CITTA' DI MATERA

**OGGETTO: DETERMINAZIONE DI CONCLUSIONE POSITIVA DELLA CONFERENZA DI SERVIZI
DECISORIA: "PO-FESR: "REALIZZAZIONE PARCO INTERGENERAZIONALE NELLE AREE DI
PIAZZA DELLA VISITAZIONE E PIAZZA MATTEOTTI".**

OGGETTO: PO-FESR Basilicata2014/2020 – ITI Sviluppo Urbano Città di Matera: “Realizzazione parco intergenerazionale nelle aree di piazza della Visitazione e piazza Matteotti”.

VERBALE DELLA CONFERENZA DI SERVIZI DECISORIA

Planimetria indicativa degli impianti di Telecomunicazioni che insistono nell'area di cantiere.

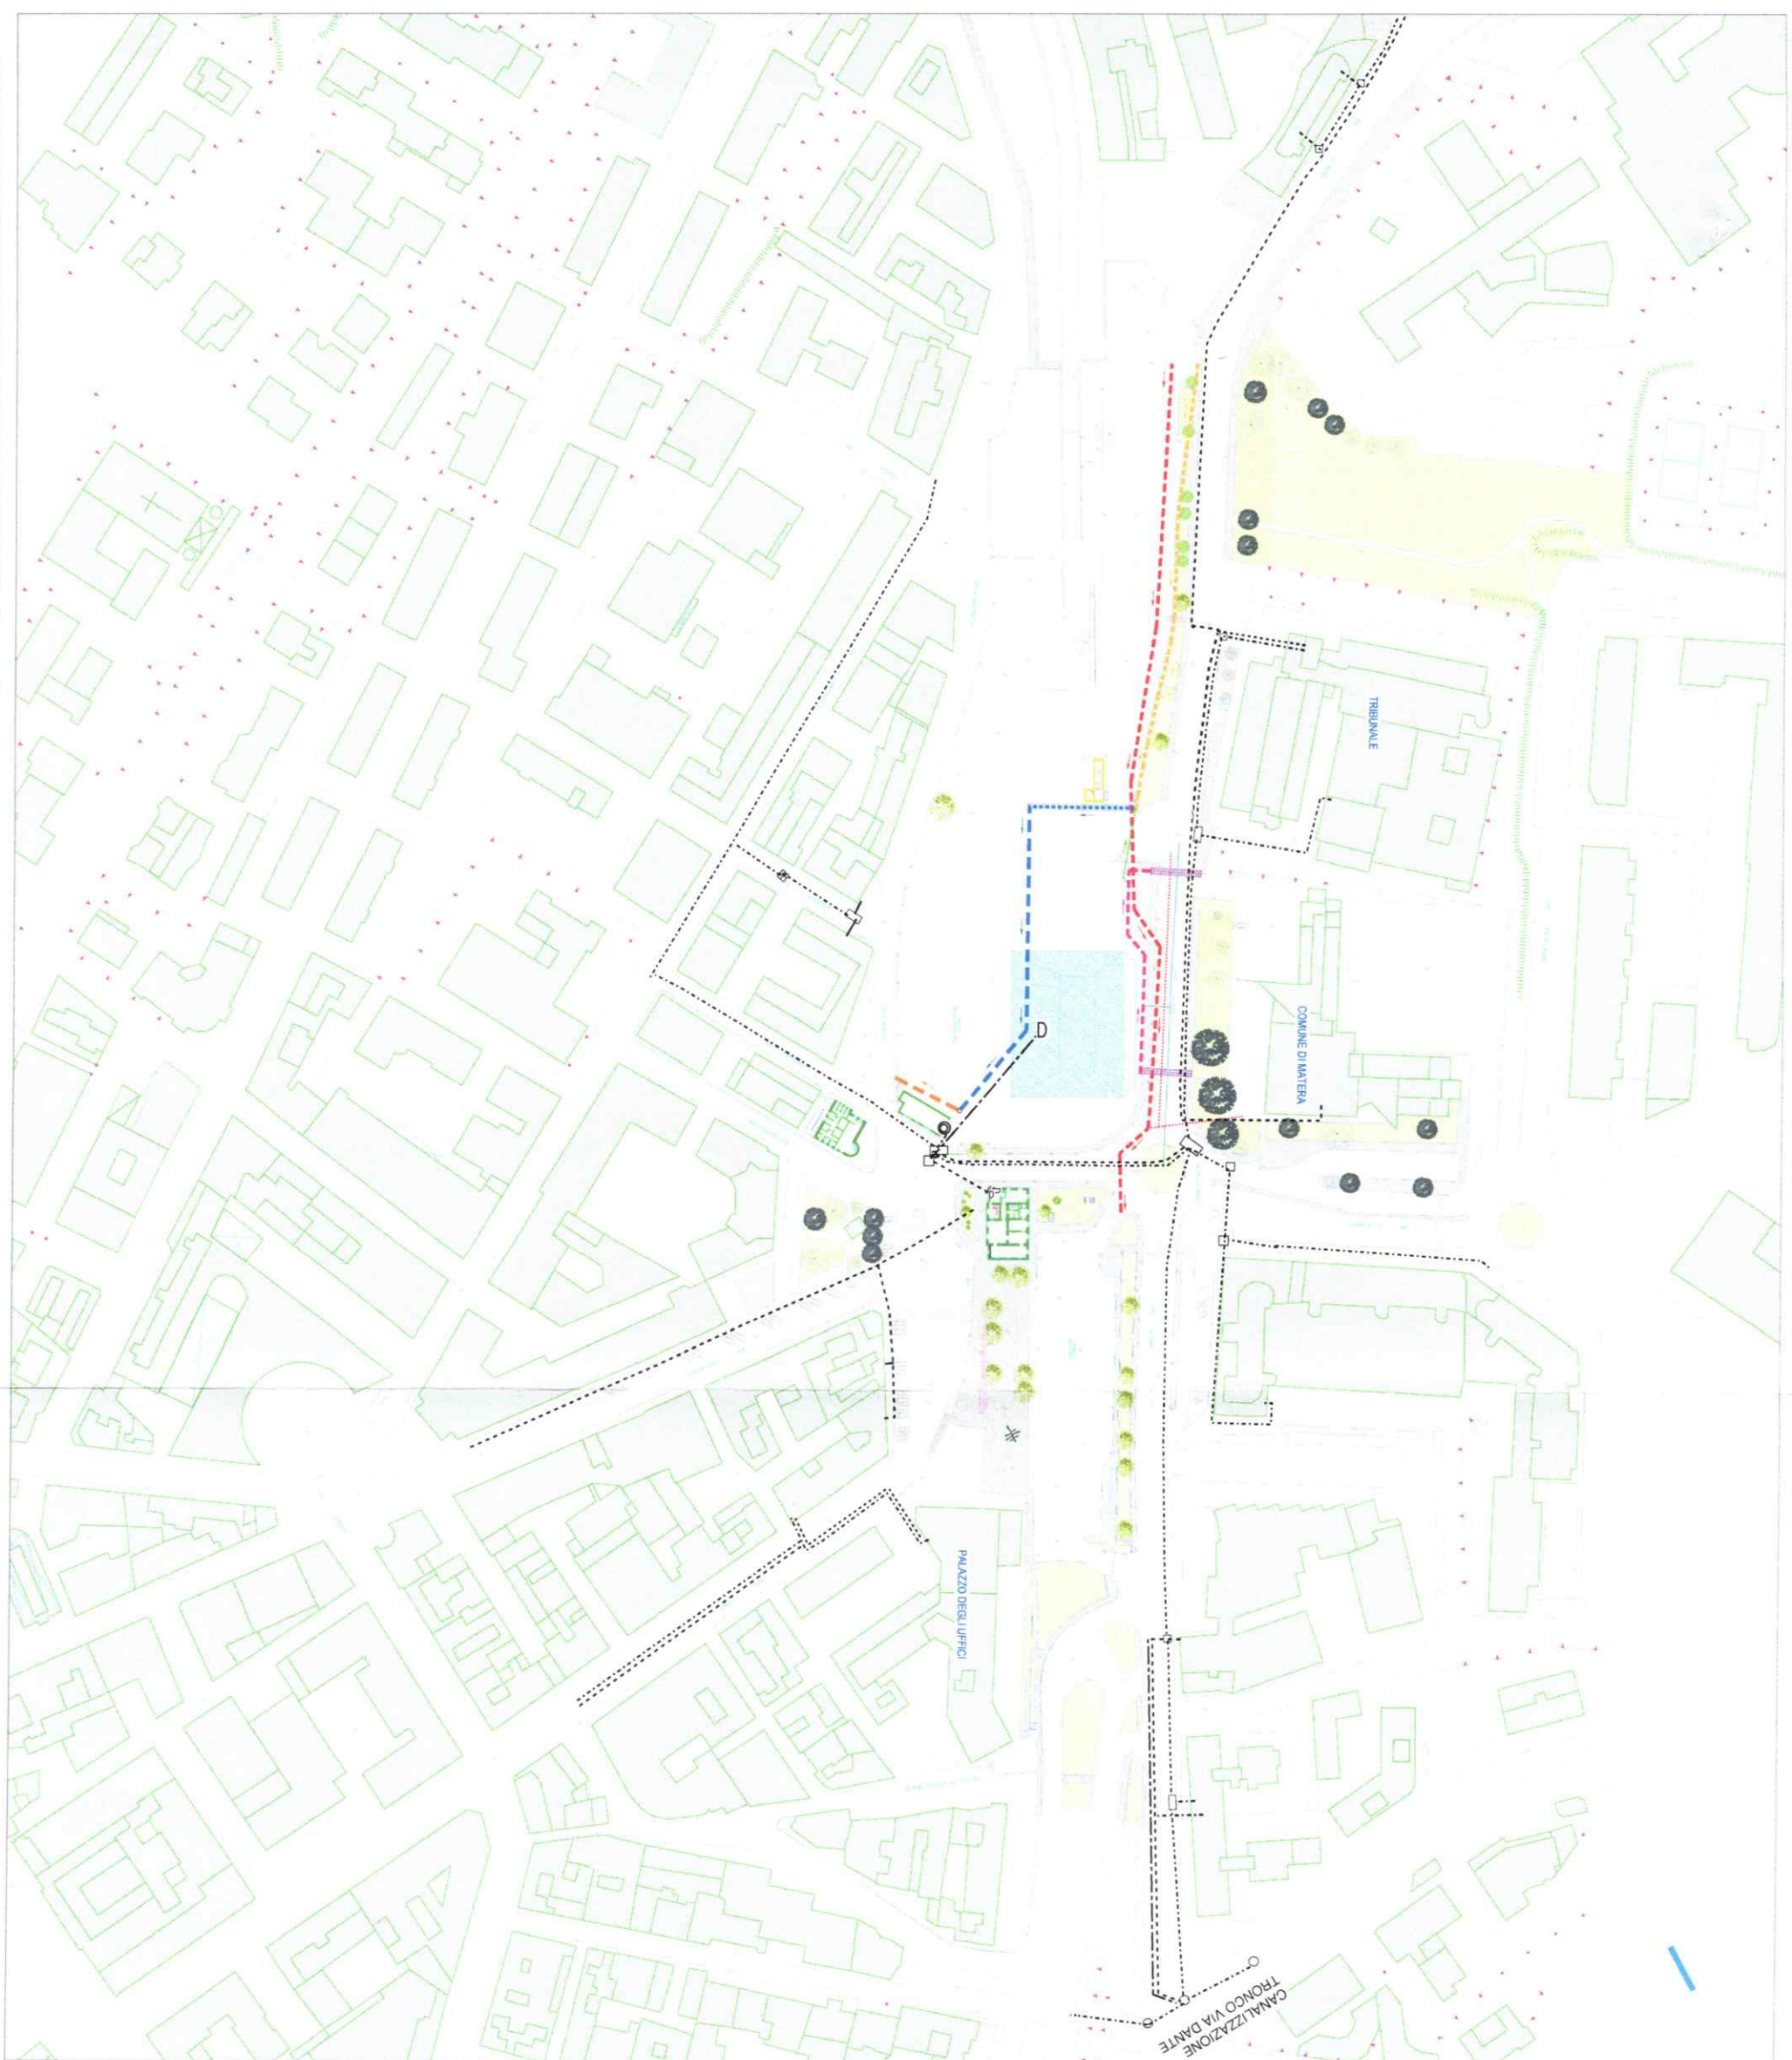
Con riferimento alla Vs. di pari oggetto prot. 40786 del 06.05.2022, esaminati i documenti planimetrici allegati, resituiamo la planimetria delle interferenze evidenziate su Vs. supporto cartaceo denominato Interferenze.

Nella planimetria sono evidenziati in colore nero gli impianti di telecomunicazioni e una legenda sul lato destro della planimetria.

Le informazioni grafiche, relative a tracciati di cavi e infrastrutture, riportate nella planimetria, sono da considerarsi meramente indicative. Si rammenta, infatti, che l'attività di scavo è "attività pericolosa" ai sensi dell'art. 2050 del Codice civile, con conseguente attribuzione di responsabilità risarcitoria in capo a chiunque non sia in grado di provare di aver adottato, nello svolgimento di tale attività, tutte le misure idonee ad evitare danni a cose e beni altrui.

Figura 1

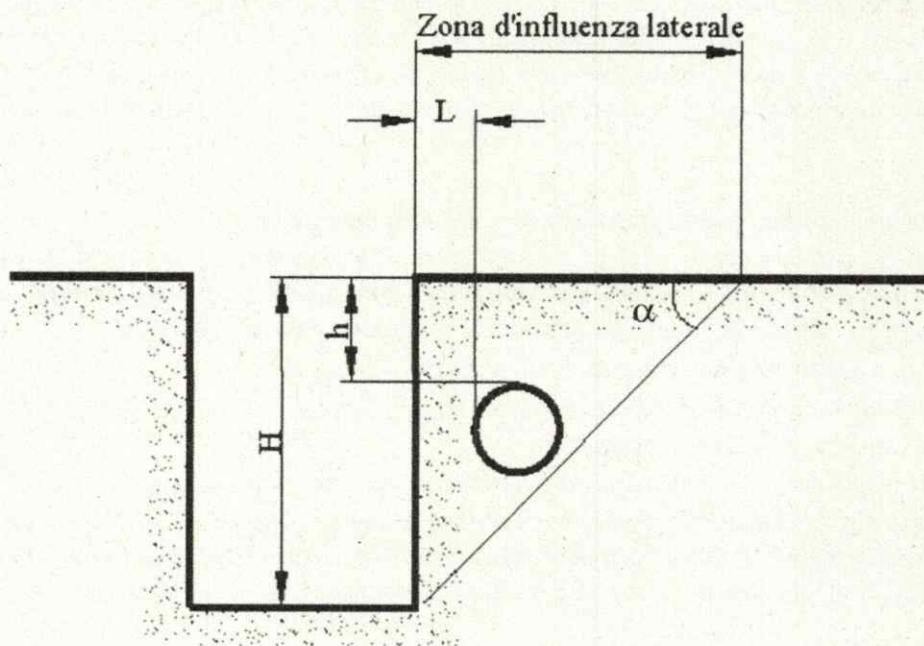
- "L" la distanza (misurata dalla generatrice laterale) alla quale viene a trovarsi la tubazione gas esistente dal bordo della trincea di scavo;
- "H" la profondità dello scavo da effettuare;
- "h" la profondità di posa della tubazione gas esistente (misurata dalla generatrice superiore);
- "K" un coefficiente caratteristico del terreno interessato (rif. Tabella 1).

- b. in caso non sia tecnicamente possibile ubicare il servizio interferente al di fuori della zona di influenza laterale, di cui al punto precedente, si dovrà procedere con lo sbadacchio dello scavo in relazione alle problematiche di sollecitazione laterale conseguente a franamento. Inoltre, nella fase di scavo, laddove possibile, occorre:
